Projet photovoltaïque de Verrerie 3 - Demande d'autorisation de défrichement

Note de mise à jour de l'Etude d'Impact

Octobre 2025

Carte 2 - Evolution du plan de masse du projet photovoltaïque de Verrerie 3 entre 2021 et 2025

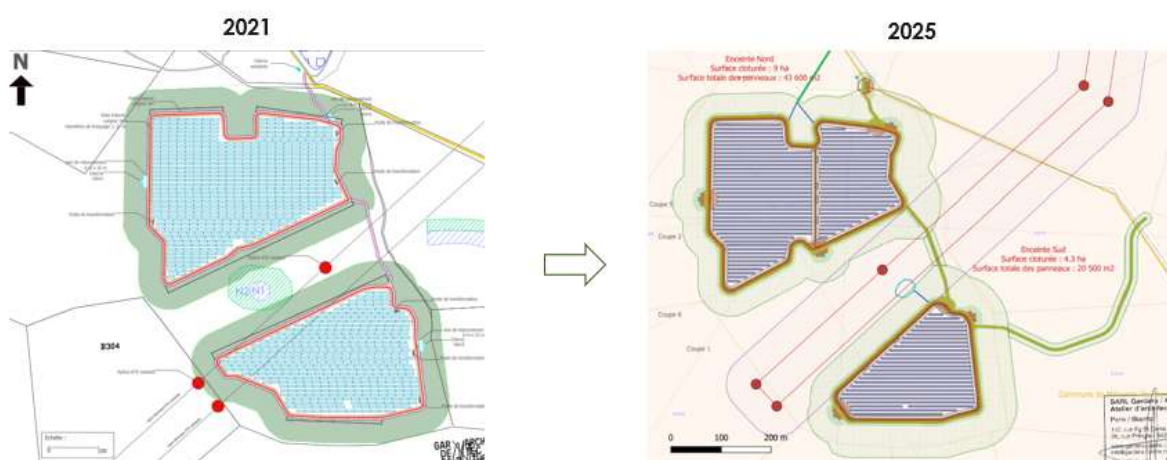
Dans le même temps, l'instruction de la demande de permis de construire déposée le 6 janvier 2022 se poursuit. Elle conduit notamment à des **adaptations de l'emprise du projet photovoltaïque** qui résultent principalement :

- de l'**éloignement de 65m des lignes électriques de transport (RTE)** d'après les recommandations du SDIS ;
- de l'**intégration des dernières prescriptions émises par le Service Départemental d'Incendie et de Secours (SDIS)** relatives aux glacis, aux accès et aux Obligations Légales de Débroussaillage (OLD) ;
- ainsi que d'une **amélioration de l'intégration des enjeux de biodiversité** identifiés lors des phases précédentes d'étude (conservation de certaines stations d'Aliboufier, évitement des pelouses sèches et des arbres-gîtes potentiels, création d'un corridor boisé préservé autour des avens).

En conséquence, une réduction de l'enceinte clôturée est entérinée, avec l'ajout de glacis autour des pistes périmétrales externes, ainsi que d'une piste d'accès secondaire. Enfin, le périmètre des OLD (Obligations légales de débroussaillage) est également modifié.

Carte 8 – Sixième proposition de design de la centrale photovoltaïque

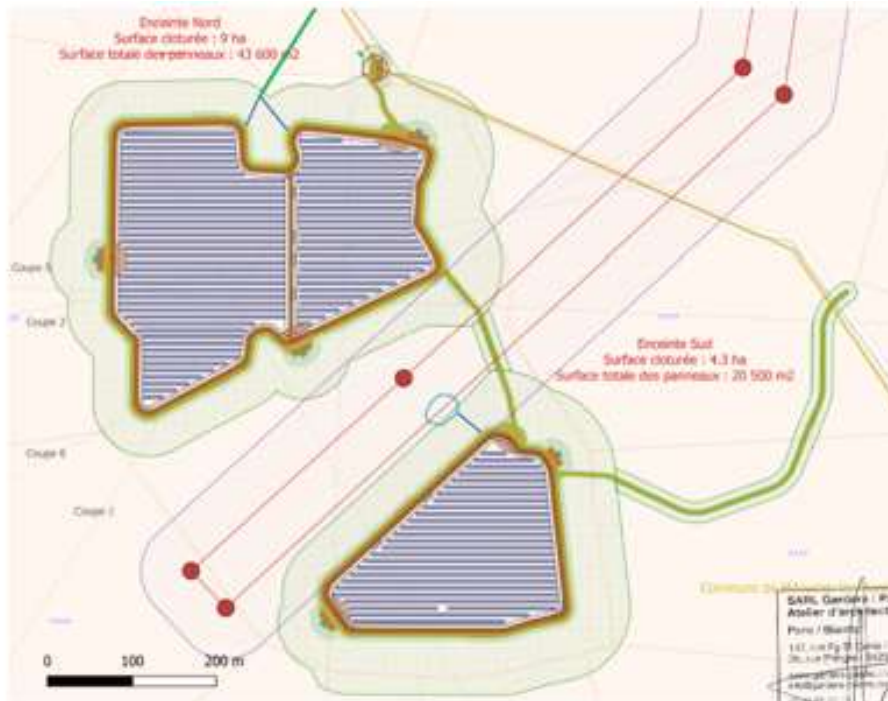
3.2.6. Design n°6 (projet de 16 ha défrichés et 15,3 ha d'OLD)

Lors de l'instruction de la demande de permis de construire PC n°083 077 22 M0001, le SDIS a émis plusieurs avis en date du 10/06/22, 07/02/23 et 10/01/25 qui tiennent compte de l'évolution du guide de « Recommandations du SDIS du Var concernant l'installation et la gestion durable d'un Parc Photovoltaïque en zone exposée aux feux de forêt et d'espaces naturels » (dernière mise à jour en avril 2025). La prise en compte de ces avis a notamment impliqué de proposer les adaptations suivantes :

- Éloignement de 65m des lignes électriques de transport RTE (augmentation en conséquence du corridor écologique présent entre les deux enceintes)
- Intégration des dernières prescriptions émises par le Service Départemental d'Incendie et de Secours (SDIS) relatives aux glacis, aux accès et aux Obligations Légales de Débroussaillage (OLD) ;
- Intégration des enjeux de biodiversité en lien avec la campagne d'actualisation des inventaires et évolution des emprises.

Carte 9 – Plan de masse (emprise 2025)

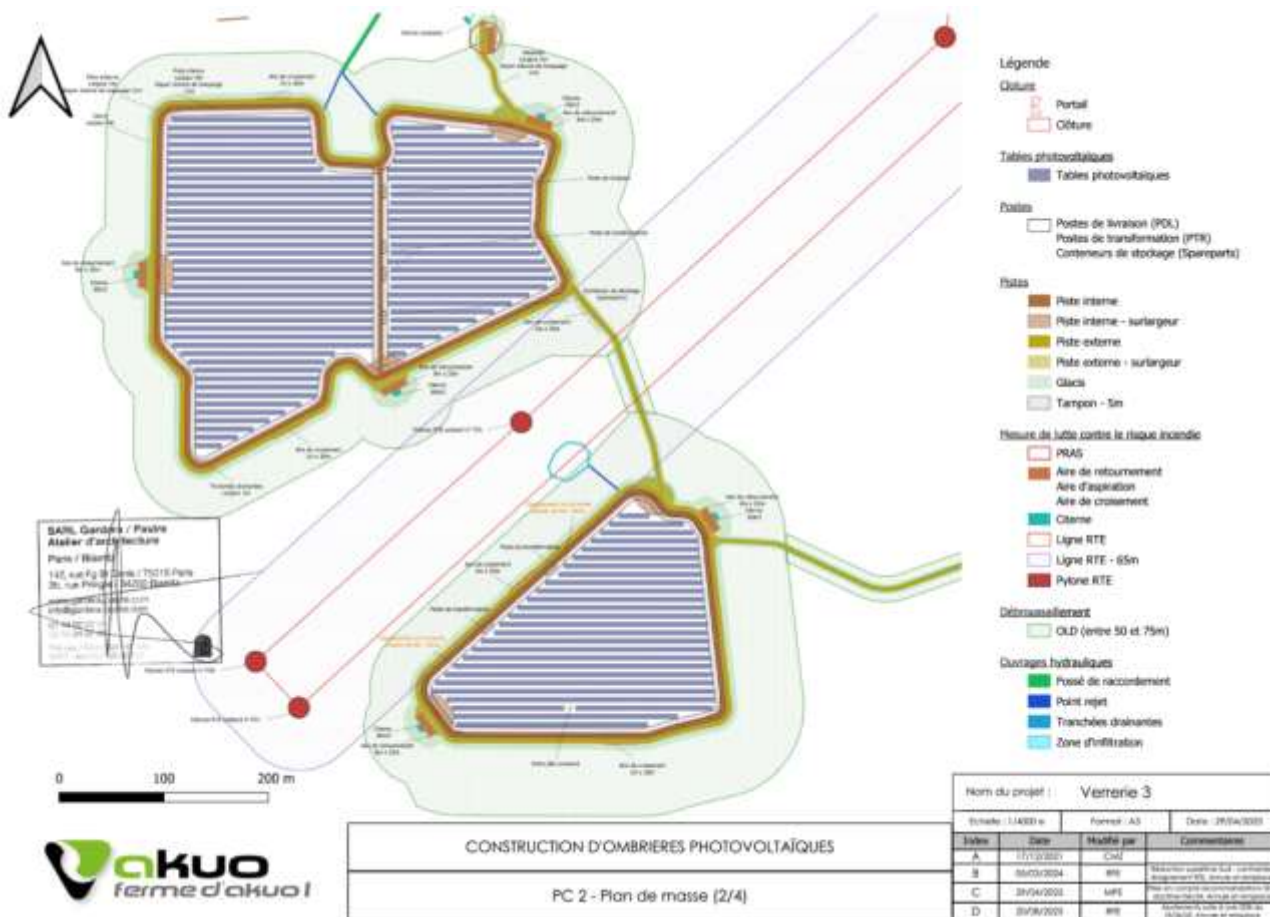
La surface du projet clôturé s'élève à 13.9 ha. L'emprise au sol, qui correspond à la surface occupée par les rangées de modules, les rangées intercalaires, l'emplacement des locaux de transformation et du poste de livraison, s'élève à 11,5 ha.

Une voie de circulation intérieure de 4 m de largeur longera la clôture. Les panneaux se situeront à plus de 5m de cette piste interne.

Sera également réalisée une voie de circulation extérieure de 5 m. Il est important de noter que les espacements libres entre deux rangées représentent jusqu'à 53% de la surface totale de l'installation.

A l'extérieur de la clôture, une voie périmétrique sera créée conformément à la réglementation en vigueur (prescriptions du SDIS du Var) ; les distances légales prévues pour la prévention des incendies dans la réglementation en vigueur seront mises en place. Ainsi, autour du périmètre extérieur, une bande de 50 m à 75m maintenue débroussaillée est programmée.

L'emprise totale de la centrale (incluant la bande de 50 m à 75m de zone d'Obligation Légale de Débroussaillage) représente 31.3 ha.

Des allées centrales parcourront la centrale du Nord au Sud et d'Est en Ouest, afin d'assurer une desserte efficace des équipements, des panneaux, des 6 postes techniques (1 poste de livraison, 4 postes de transformation, et 1 local de stockage de matériel).
